ここがポイント！建築確認 (意匠・設備図編)

～事例から学ぶ補正なしの図面作成～

宮城県建築住宅センター

配置図における指摘

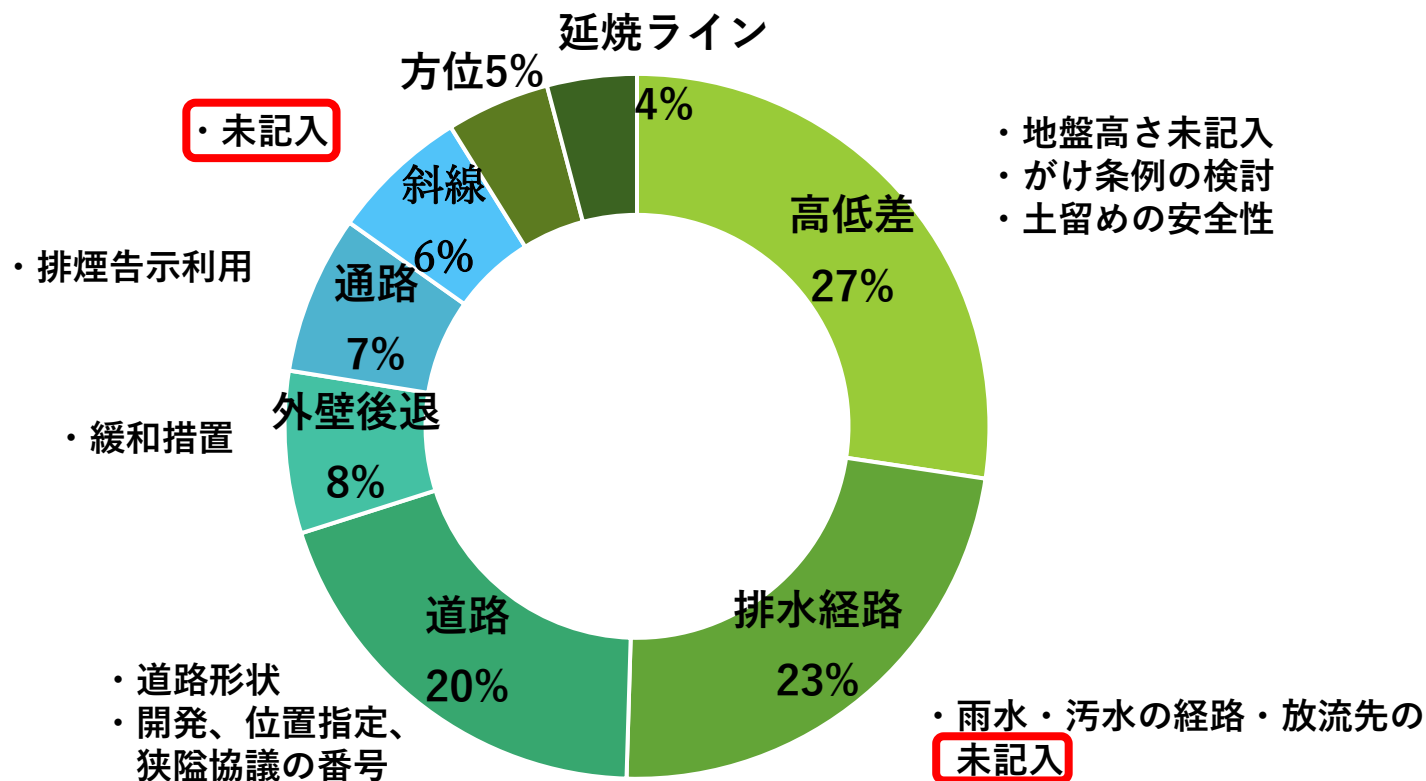
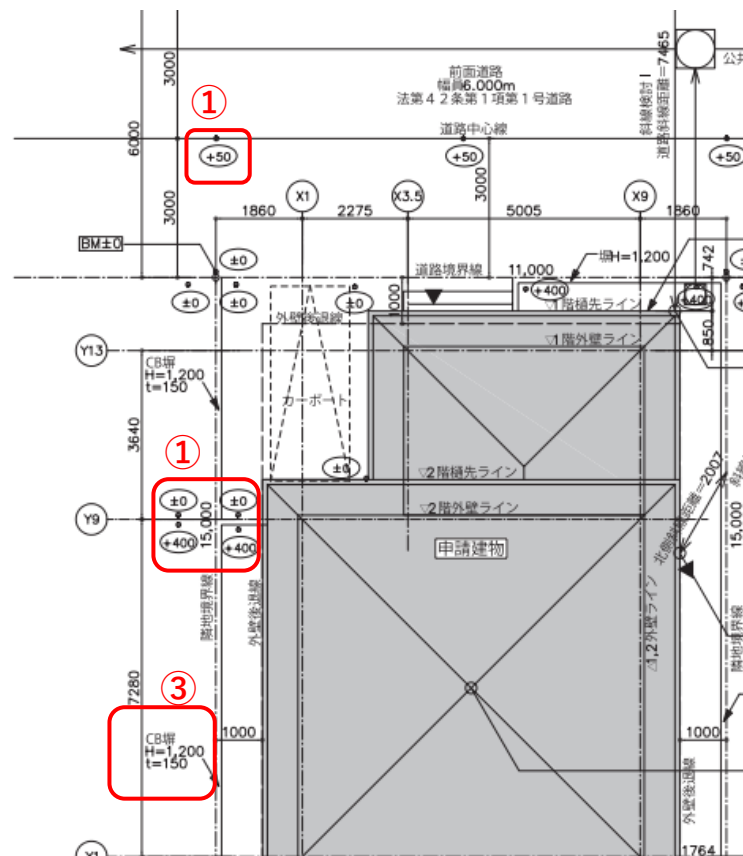
①地盤高さ未記入

隣地	→	高低差処理
建物周囲	→	平均地盤面
前面道路	→	道路斜線

②がけ条例の検討

2 m以上の高低差のある敷地は注意

③土留めの安全性

土圧を受ける土留め、
H=1200を超えるCB塀など

3) 道路

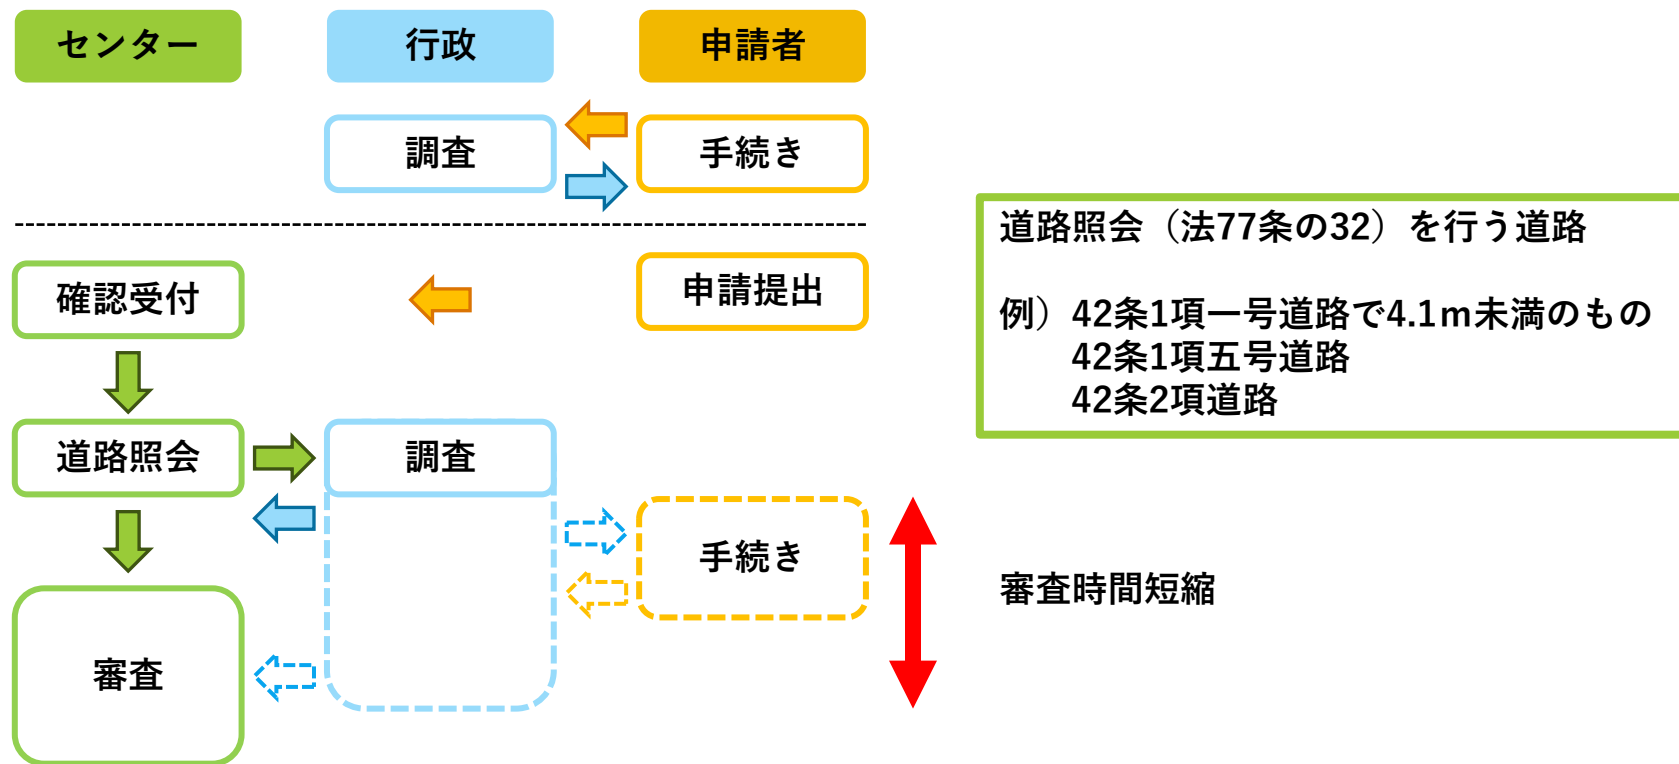
①道路形状

2箇所以上での幅員寸法明示
都市計画道路の予定拡幅線

②開発の道路、位置指定道路、狹隘道路

許可の番号・日付などの記載

狹隘道路協議の番号、道路中心線からの寸法

4) 外壁後退

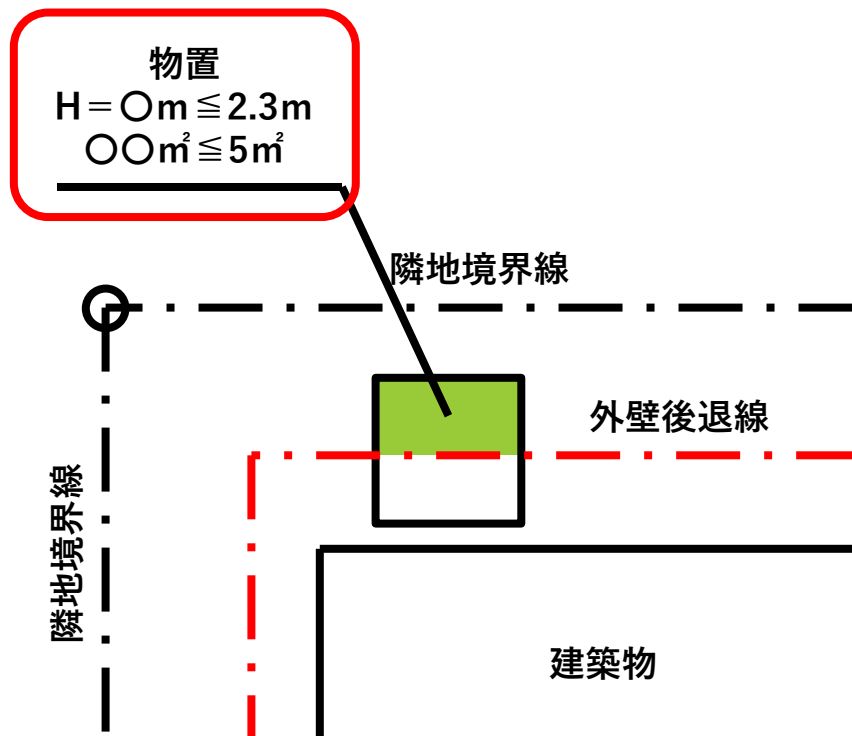
緩和措置（令135条の22）

- 外壁又はこれに変わる柱
→中心線の長さの合計 $\leq 3\text{m}$
- 物置などの建築物
→軒高 $\leq 2.3\text{m}$
床面積の合計 $\leq 5\text{m}^2$

5) 敷地内通路

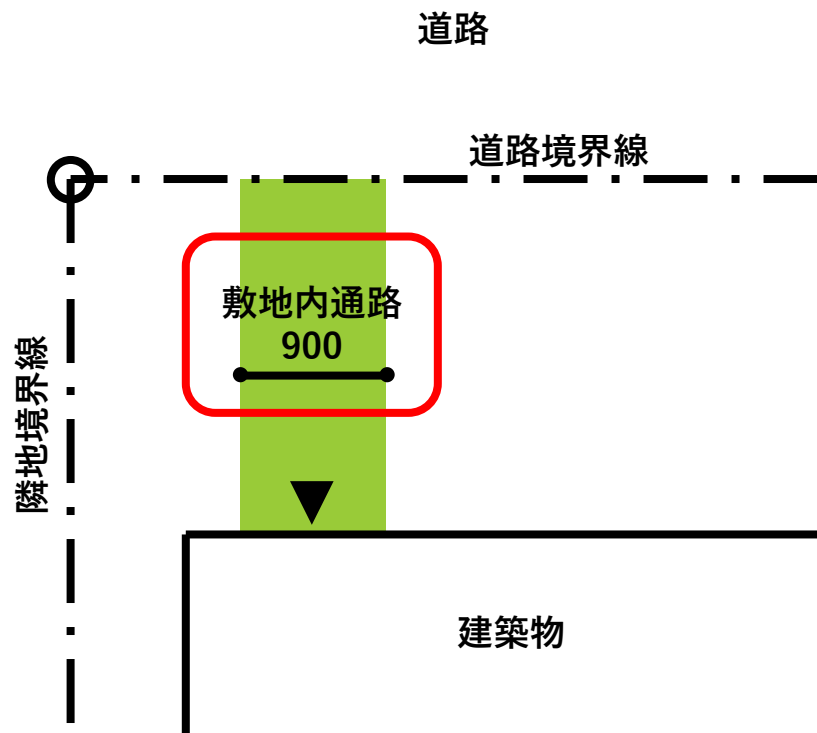
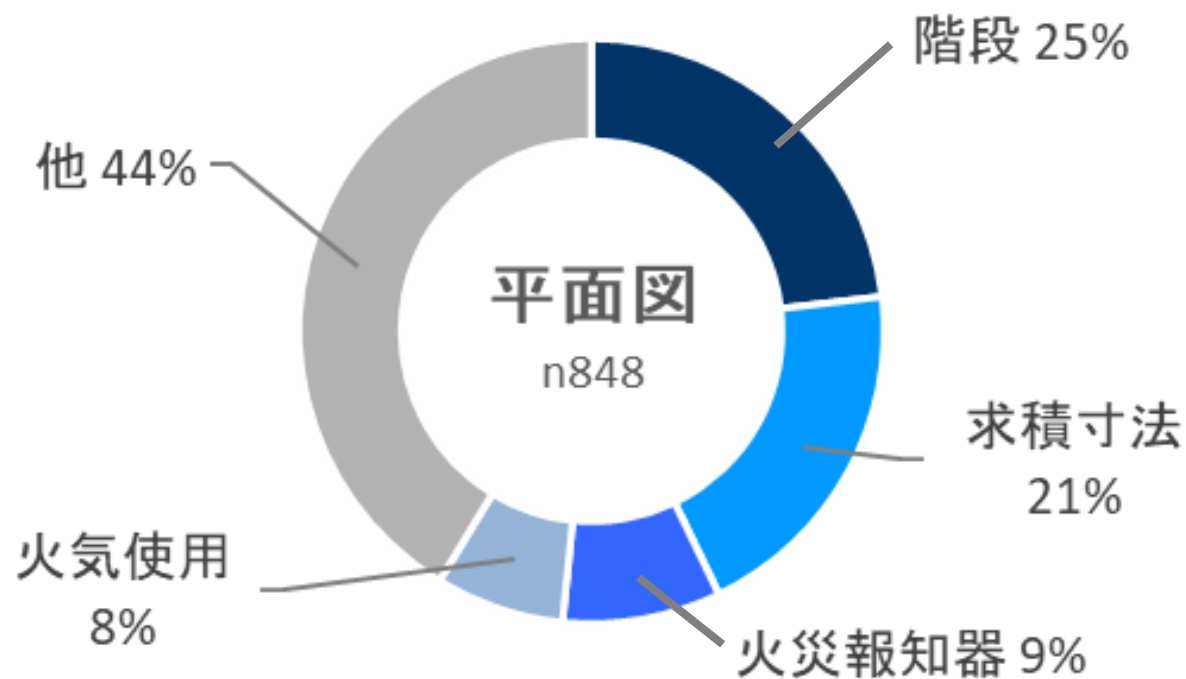
排煙検討の告示利用

法35条 窓その他の開口部を有しない居室

令128条 敷地内の通路

【法チェック図】 令116条の2 排煙検討

→告示1436号第三号イに該当するため免除

- ・ 階数が2以下
- ・ 延べ面積が200㎡以下
- ・ 床面積1/20以上の換気上有効な開口を有する

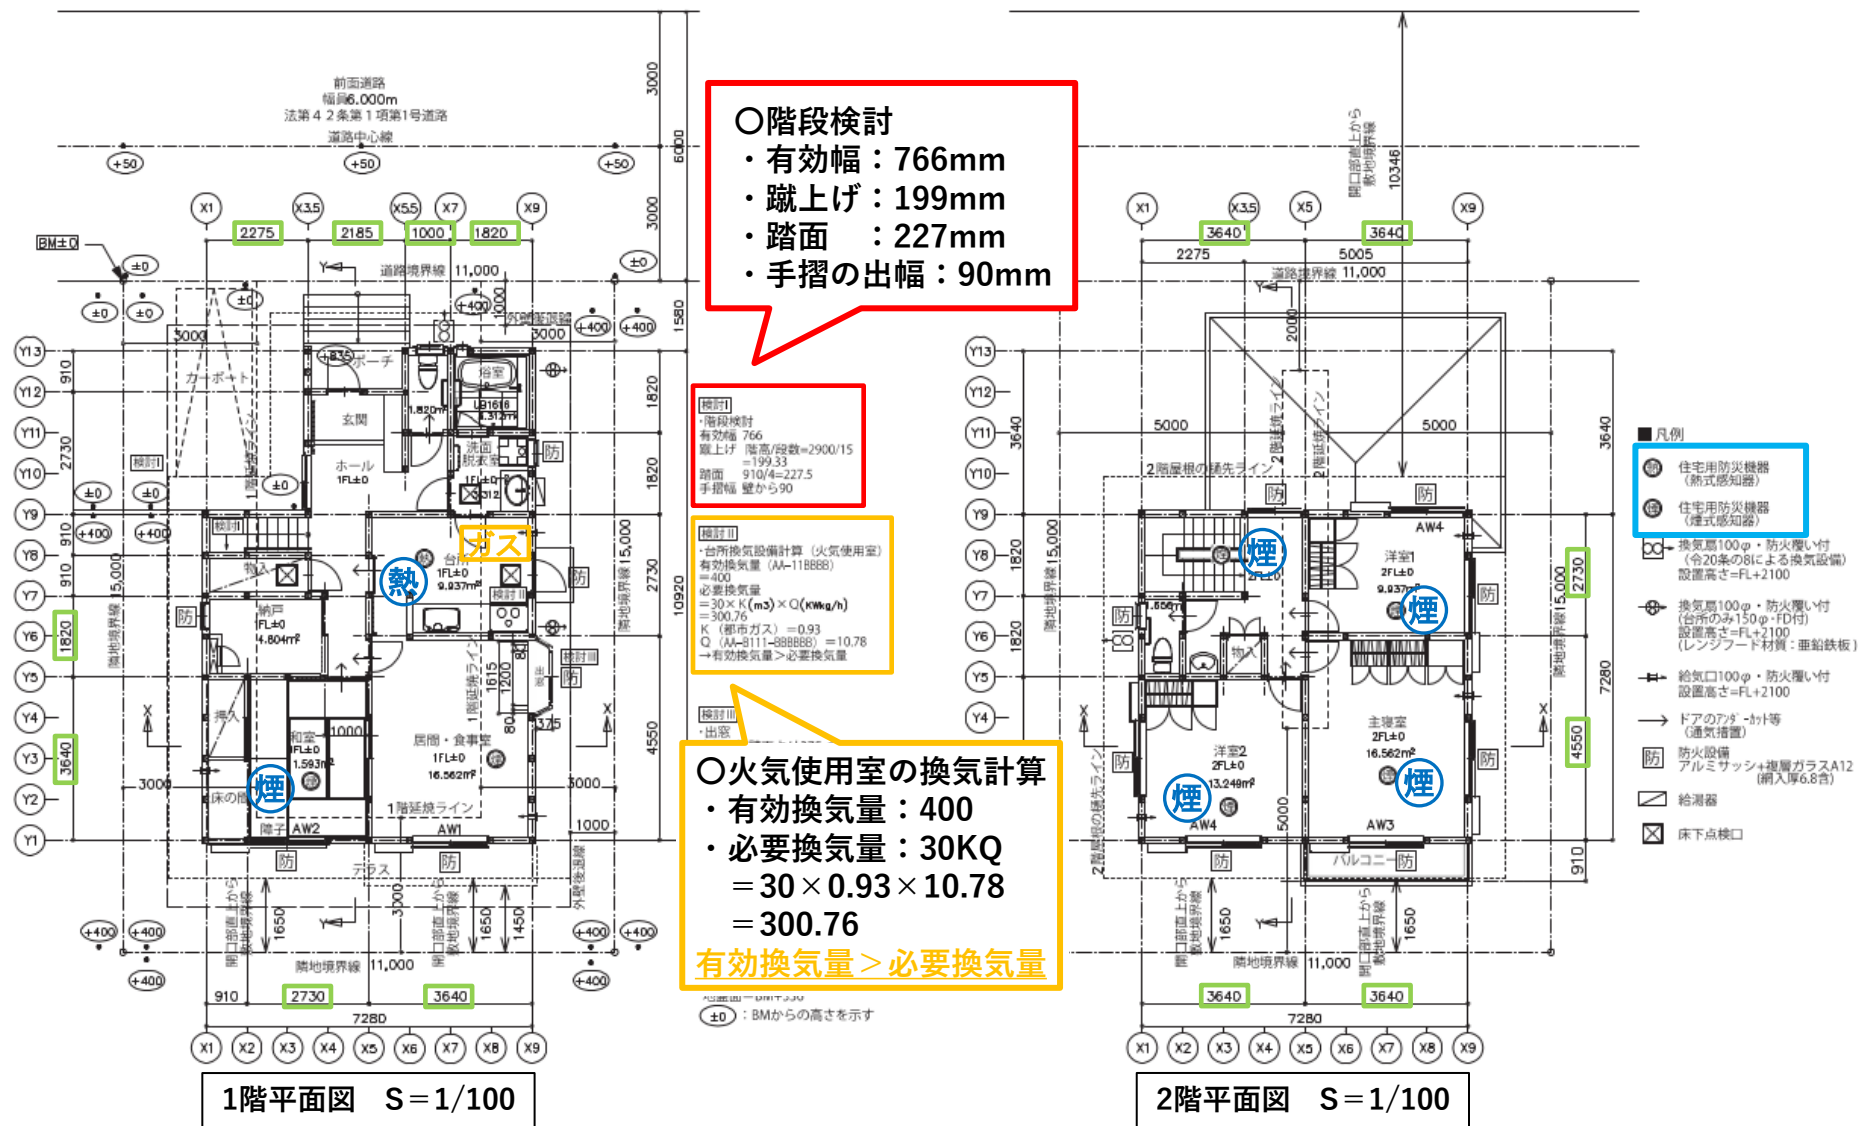
○階段

- ・ 階段の寸法・手すり出幅の未記入

○求積寸法

- ・ 求積図に表記された寸法の未記入

○火報

- ・ 設置場所の未記入(寝室、キッチン、階段)

○火気使用

- ・ 熱源の未記入(IH/ガス)

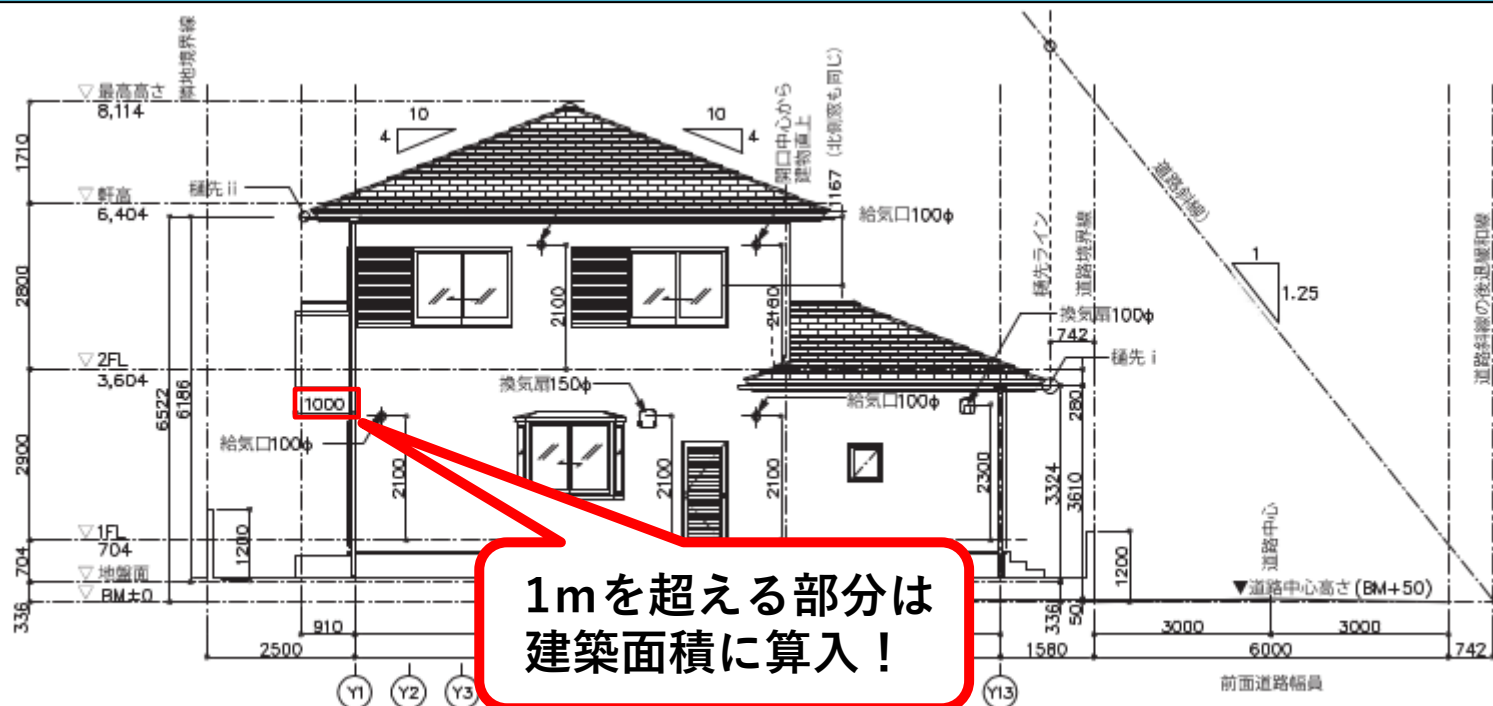
○求積寸法

- ・ 求積寸法の未記入(バルコニー、庇等)
- ・ 求積図と算定式で寸法が相違
- ・ 用途地域が2以上ある場合の面積分け

○地積測量

- ・ 各測点名が未記入若しくは不整合

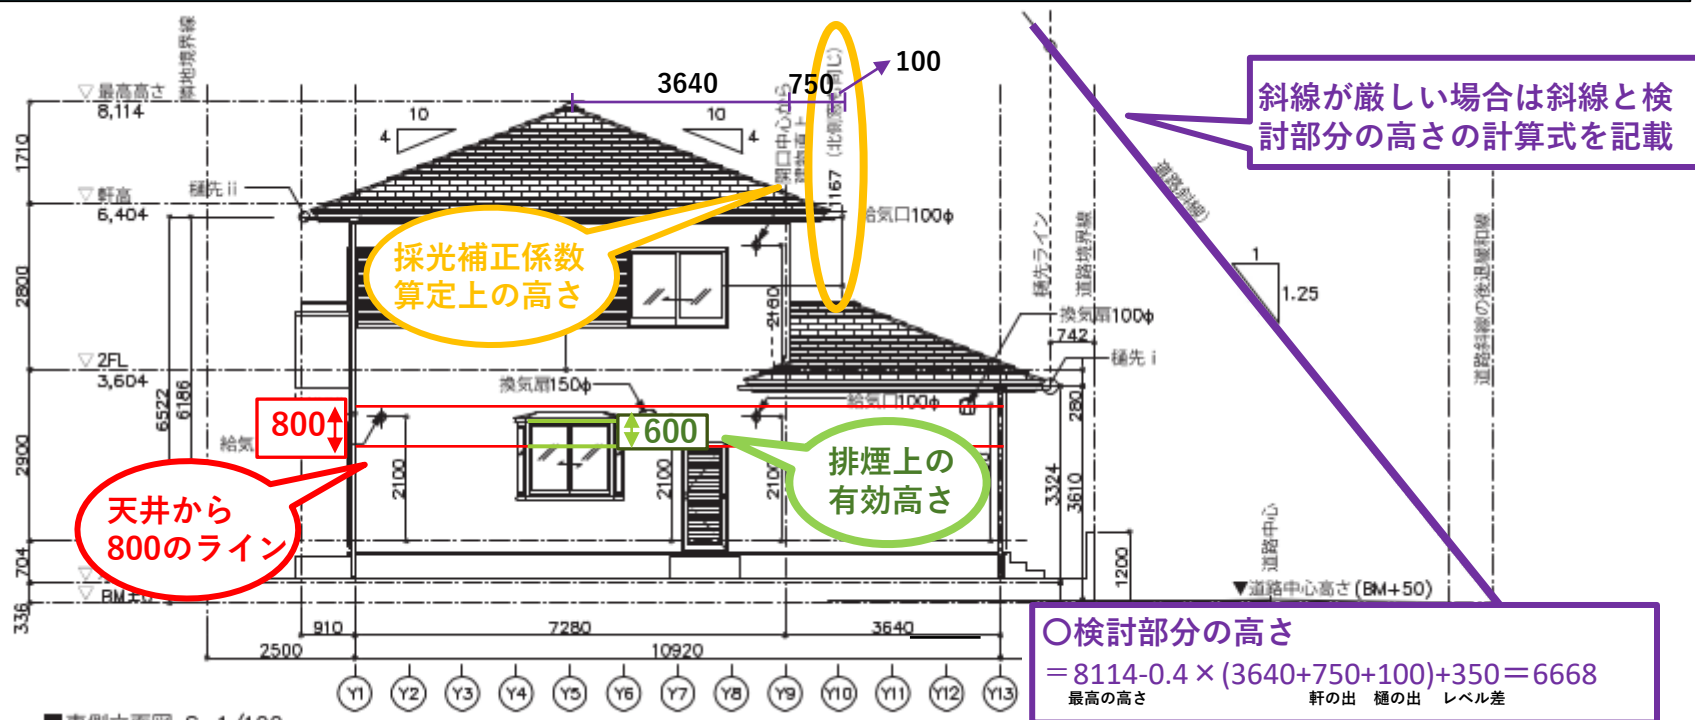
○寸法

・採光補正係数、排煙の根拠寸法の未記入

○給排気

・位置・高さの未記入

○各斜線

・検討式の未記入

○平均GL

・未検討

■東側立面図 S=1/100

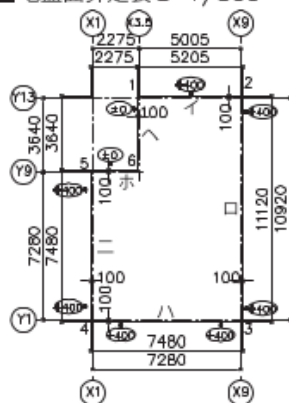
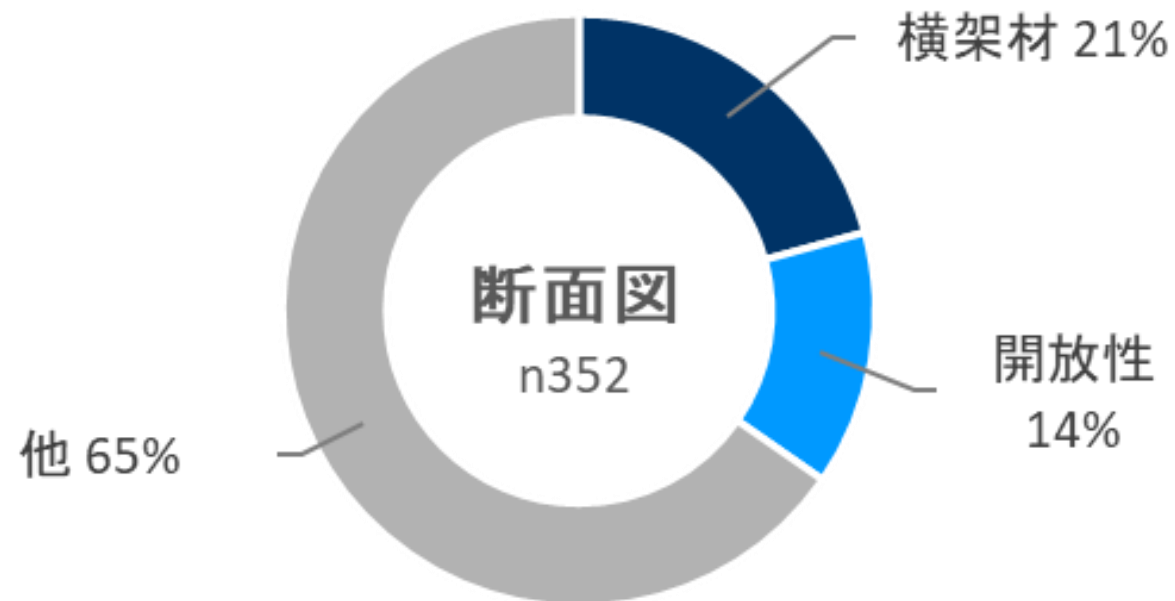
建築物周辺のレベルが異なる場合は平均GLを算定する
(最低地盤からの高さでも可)

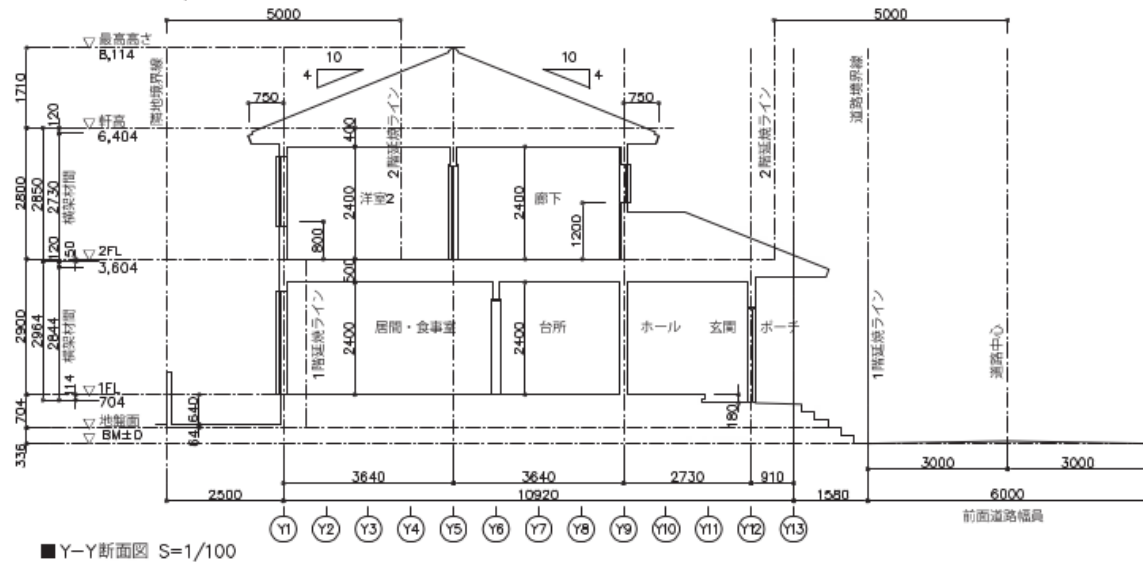
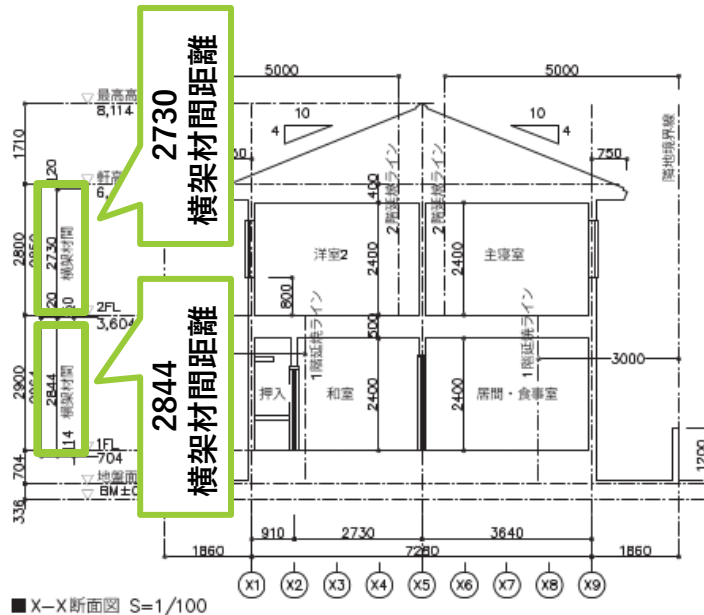
○横架材

- ・ 横架材間距離の未記入

○開放性

- ・ バルコニーの高さ寸法の未記入

○未添付
